Figur 3. Perspektiv

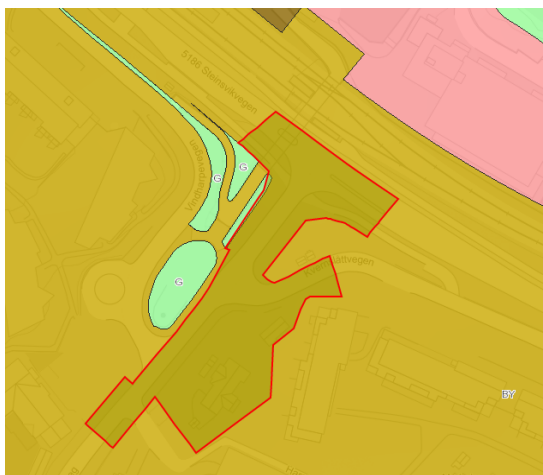
Illustrasjoner viser at ny bebyggelse utføres med en hvit pusset murfasade, med innslag av tre. PBE vurderer dette som positivt i et område hvor fasadeplater er hovedmaterialet på omkringliggende bygg og har derfor foreslått at fasadeplater ikke skal tillates. Dette har ikke forslagsstiller ønsket å imøtekomme da det er planlagt bruk av fasadeplater, men at disse eventuelt skal gis en overflatebehandling som ikke gir synlige fasadeplater. PBE vurderer at dette kan aksepteres siden det ikke foreligger tungtveiende hensyn til å ikke åpne for fasadeplater i dette området. Det foreslås imidlertid en endring av bestemmelsene:

PBE foreslår endringer av følgende bestemmelse:

§ 2.2.3 En skal i størst mulig grad unngå reflekterende materialer. Reflekterende fasadeplater i metall tillates ikke. Byggets fasade skal tilpasses omgivelsene, og farge på bygg skal være harmoniske og i tråd med omkringliggende omgivelser og av god kvalitet.

En skal i størst mulig grad unngå reflekterende materialer, og fasadeplater i metall tillates ikke. Byggets fasade skal som et minimum ha innslag av tre som vist i perspektiv datert 24.06.2022. Farge på bygg skal være harmoniske og i tråd med omkringliggende omgivelser.

Perspektiv datert 24.06.2022 er ikke satt som retningsgivende i bestemmelsene. PBE foreslår at det derfor tilføyes punkt e under «dokumenter som gis juridisk virkning gjennom henvisning i bestemmelsene» før kunngjøring av vedtak.

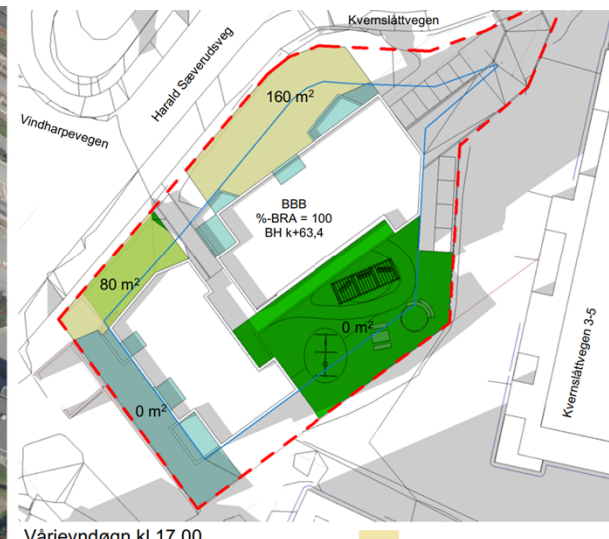
PBE opplyser at det er oppdaget avvik mellom illustrert bebyggelse og foreslått utnyttelsesgrad på 100 %-BRA. Tallene som er lagt til grunn i oppgitt BRA gir en utnyttelsesgrad på 94,4 %-BRA, noe som tilsvarer en differanse på 90 m². PBE har likevel vurdert at en utnyttelsesgrad på 100%-BRA kan anbefales, da foreslått byggehøyde, byggegrense og krav til uteoppholdsareal går foran tillatt utnyttelsesgrad når bygget skal prosjekteres. Det blir også vurdert at naboer ikke blir påvirket av at utnyttelsesgraden har blitt oppjustert.

Maks byggehøyde er satt til k +63,4, som er noe oppjustert siden offentlig ettersyn. Endringene i byggehøyde skyldes endring fra maks MH til offentlig ettersyn og maks BH i planforslag som fremmes til sluttbehandling. Endret høydeangivelse for illustrert bebyggelse gjelder kun korrekt påskrift og medfører ingen reell endring av høyden på bygget. PBE vurderer at en økning av byggehøyden kun er en formalitet, og tiltakets virkninger i forhold til naboer og omgivelser vil være uendret.
